Modulo per la presentazione delle osservazioni per i piani/programmi/progetti sottoposti a procedimenti di valutazione ambientale di competenza statale

ID: Codice procedura (ID_VIP/ID_MATTM):10844

Impianto per la produzione di energia elettrica da fonte eolica, costituito da 6 aerogeneratori della potenza complessiva di 37,2 MW, un sistema di accumulo da 25 MW e relative opere connesse in località "Rempillo" nel comune di Pitigliano (GR).

TESTO DELLE OSSERVAZIONI

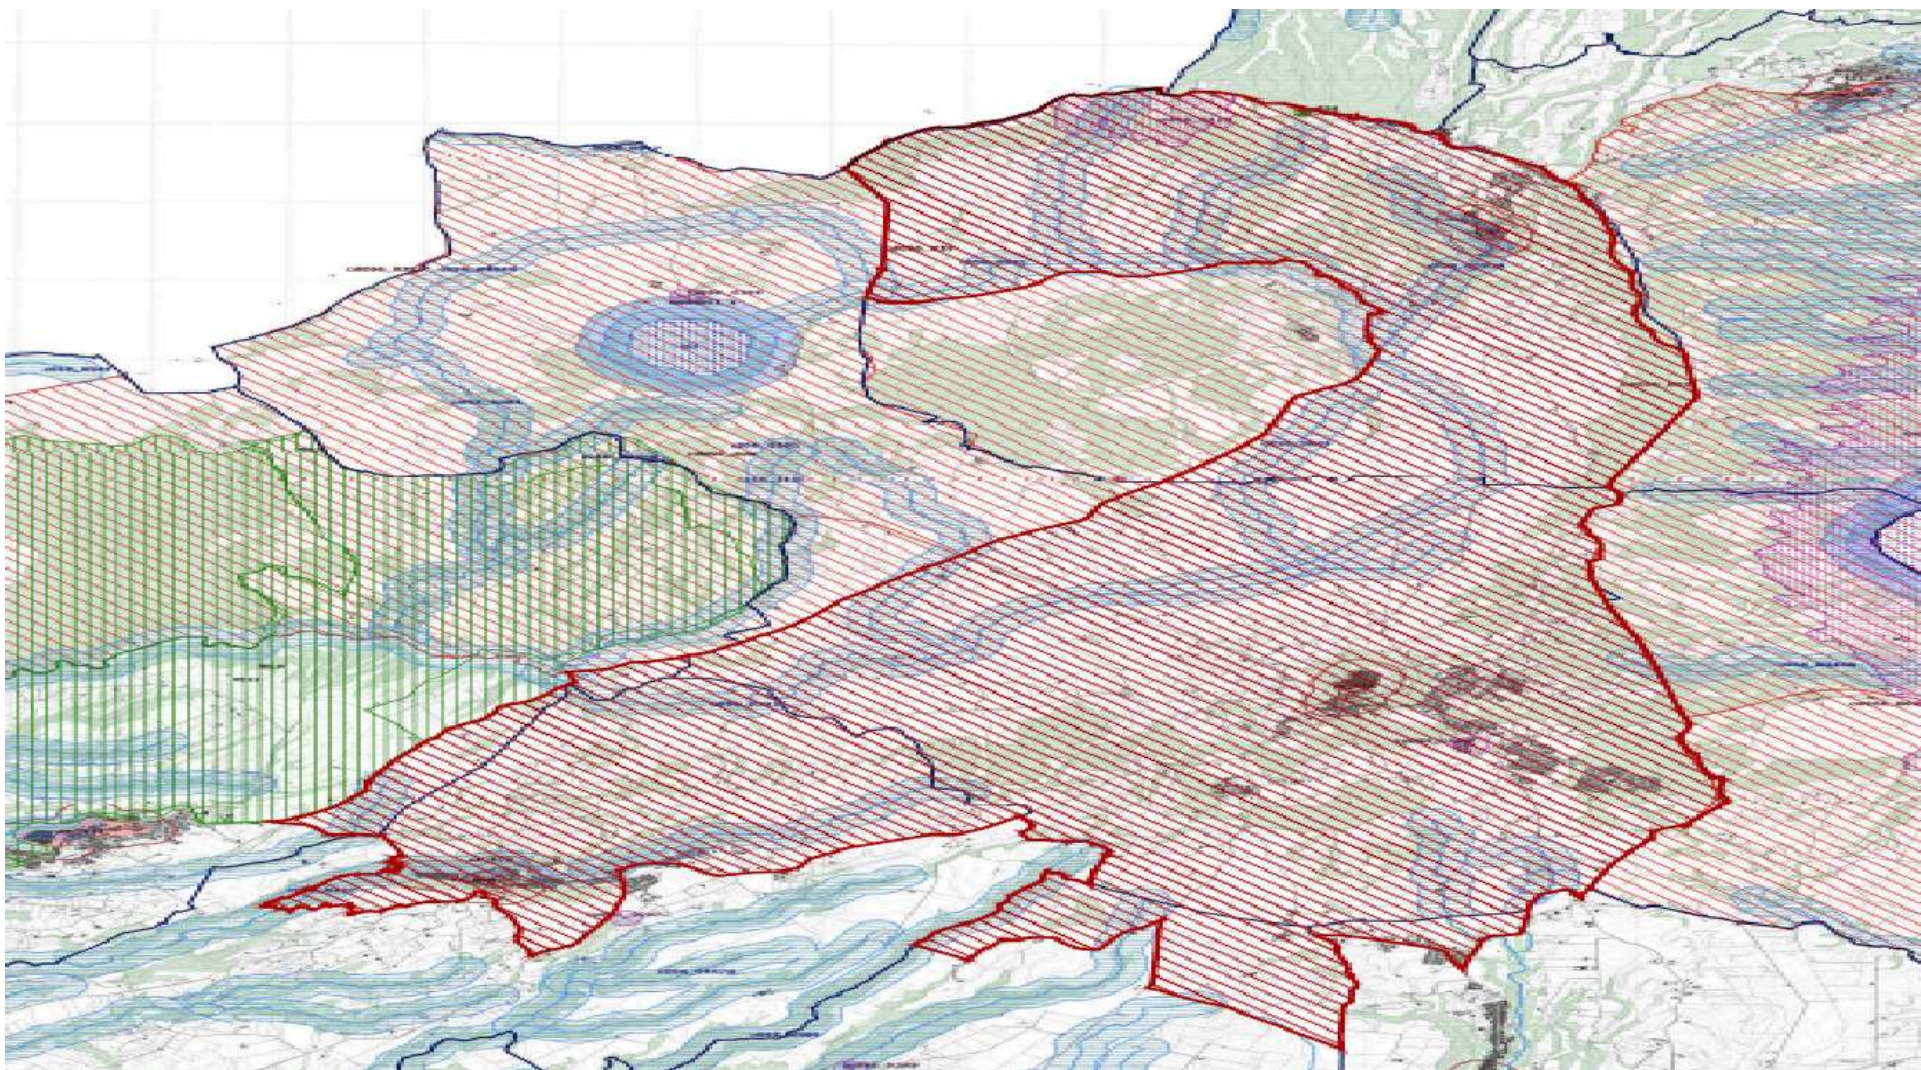
Alla luce del combinato disposto dal "vincolo sul patrimonio paesaggistico (artt. 136 e ss. e 142 del decreto legislativo n. 42/2004 e ss.mm.ii.) e sui beni culturali" (artt. 10 e ss. del decreto legislativo n. 42/2004 e ss.mm.ii.) e dal comma 8 lettera c-quarter del D.Lgs 191/2021 e ss.mm.ii si evince che, ad oggi, le aree in cui sono previsti gli insediamenti dei sei aerogeneratori dell'impianto eolico denominato "Rempillo" non sono idonee perché ricadono tutte all'interno della fascia di rispetto dei **beni paesaggistici di notevole interesse pubblico denominati "Conca del Lago di Mezzano e territorio circostante" (D.M. 22.05.1976)** comprendente anche il **vincolo "Selva del Lamone" (D.M. 22.05.1984)** tutelati **dall'art. 136 del Codice del Beni Culturali e del Paesaggio** e in particolare un aerogeneratori (P01) è a 100 metri dal primo vincolo citato e gli altri cinque compresi in una distanza massima tra 1 km e 2 km (vedi immagine n. 1 dell'ALLEGATO). Nella fascia di rispetto dei 3 km anche la porzione di vincolo rappresentato dalla Selva del Lamone che gode di altre importanti tutele in quanto Riserva Naturale regionale (L. 394/91 e L.R. 29/97), Zona di Protezione speciale (ZPS) insieme ai Monti di Castro collegati tra loro da una Zona di Conservazione Speciale (ZSC), il sistema fluviale Fiume Fiora-Olpeta. La Selva del Lamone oltre il vincolo paesaggistico di notevole interesse pubblico che la rende area non idonea all'installazione degli impianti FER anche nelle sue fasce di rispetto dei 3 km, gode di un'altra tutela che ne rivela l'importanza di area di importanza internazionale per l'avifauna IBA (012) che viene collegata all'altra IBA (099) Lago di Bolsena attraverso la ZPS Caldera di Latera e la ZSC Lago di Mezzano che insieme sono compresi nel vincolo paesaggistico "Conca Lago di Mezzano..." e verranno uniti dal nuovo vincolo paesaggistico "*Ambito paesaggistico, geologico e geomorfologico dell'orlo della caldera di Latera e delle sue pendici interessate dai centri eruttivi periferici*" (si veda a riguardo la proposta pubblicata sul sito del MIC in data 09/08/2023 e

l'immagine n. 2 dell' ALLEGATO) all'area di notevole interesse pubblico "Conca del lago di

Bolsena” (D.M. 24.10.1960). Praticamente una vasta zona che per interesse paesaggistico e naturalistico oltre che storico, archeologico e identitario rappresenta un unicum nel panorama nazionale.

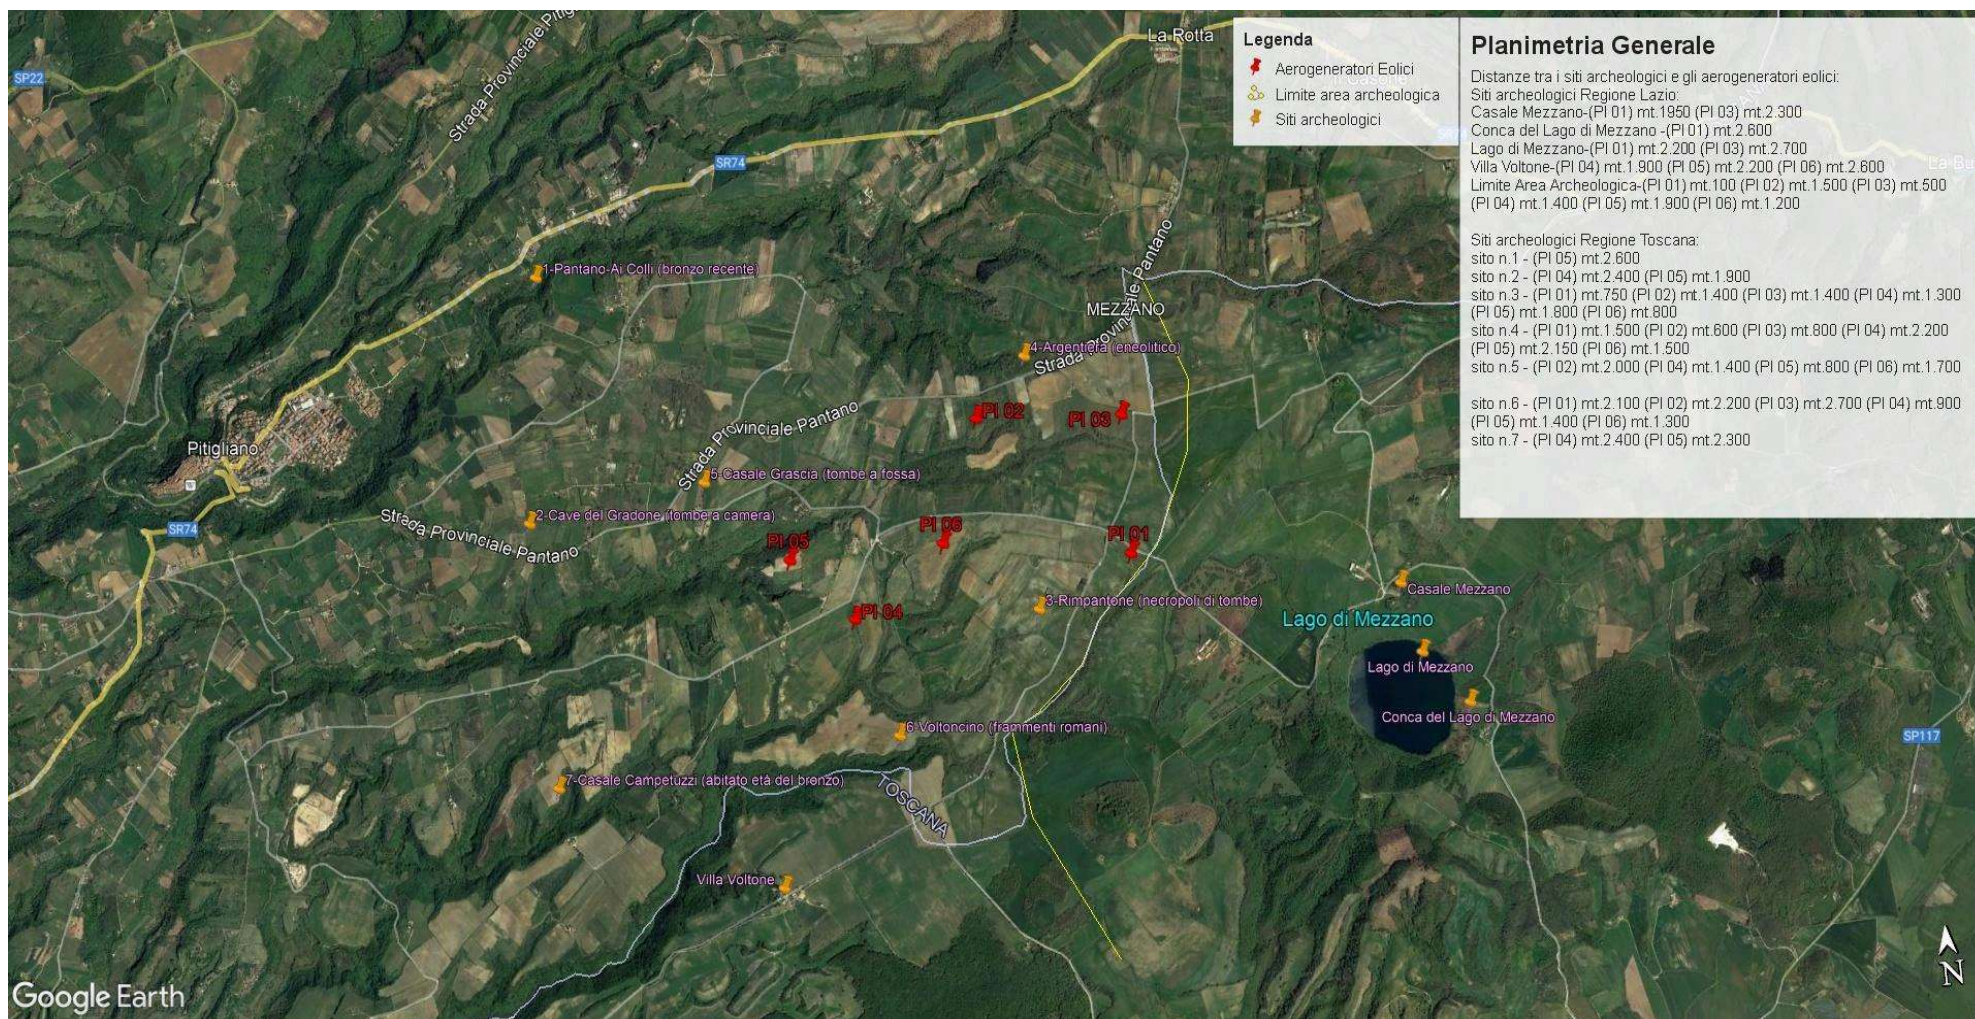
Inoltre, la zona in cui insisterebbe l'impianto eolico industriale Rempillo è compresa nelle fasce di rispetto di 3 km di diversi beni archeologici tutelati dalla parte II del Codice dei Beni Culturali (vedi Allegato, immagine n. 3). Inoltre le pale P04 e P05 ricadono all'interno di un'area archeologica che la Proponente vorrebbe cancellare per il semplice fatto che non è riportata nel documento regionale ma nel documento provinciale come meglio dettagliato nell'Osservazione n. 5. Alla luce di quanto documentato appare chiaro quindi che la collocazione dell'impianto non ha tenuto conto alcuno dei vincoli dell'area nella quale è stato progettato e l'inserimento dell'impianto eolico nel paesaggio e sul territorio non è corretto (Allegato IV delle Linee guida nazionali di cui al D.M dello Sviluppo economico del 10.09.2010).

Immagine n. 4 Situazione di saturazione da impianti FER nella provincia di Viterbo. Non sono riportati gli impianti fotovoltaici e agrivoltaici che hanno inciso per buona parte nel cumulo di impianti FER per superare già nel 2023 gli obiettivi del PNIEC assegnati alla Regione Lazio per il 20230.

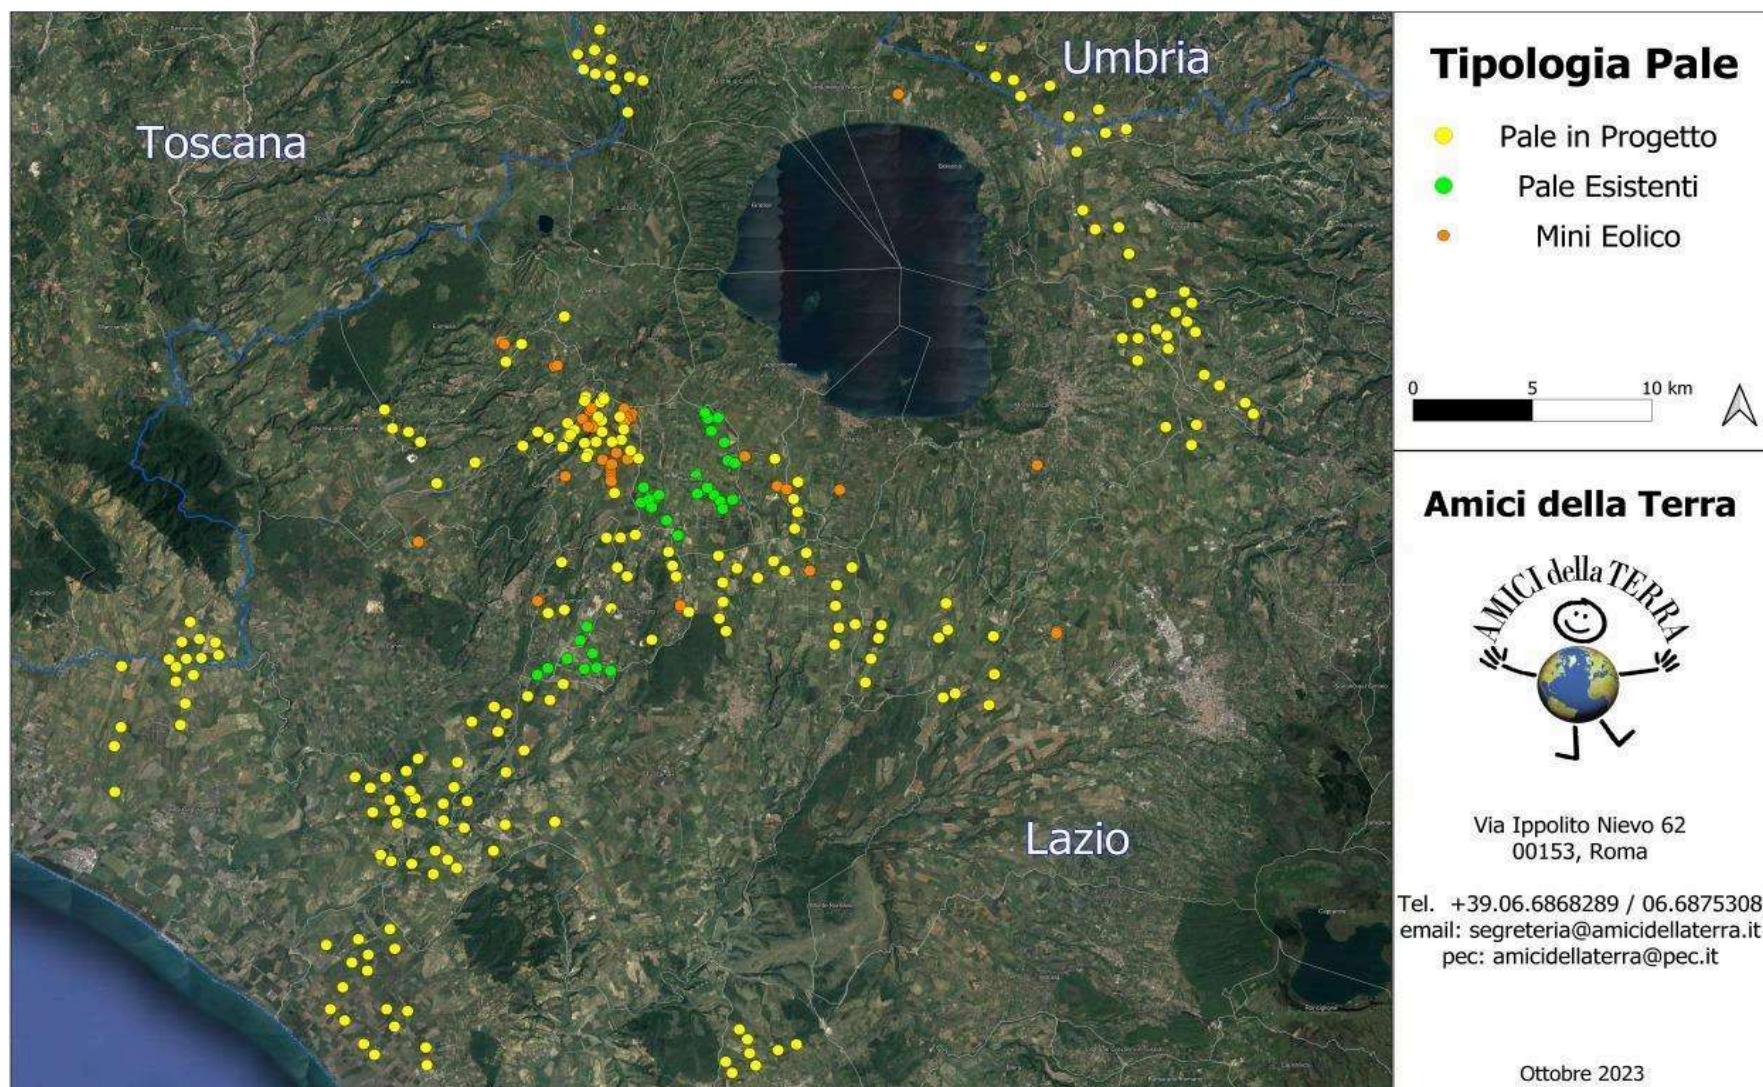
nn. 1 e 2 e crea anche degli impatti negativi anche sui beni naturalistici come verrà dettagliato nell'Osservazione n. 4. Inoltre andrebbe a sommarsi al già enorme cumulo di impianti eolici e fotovoltaici e geotermici che già creano una elevata criticità ambientale nella provincia di Viterbo e interferiscono anche con il territorio toscano come si può vedere dalle immagini nn. 4 e 5 dell'Allegato n. 1.
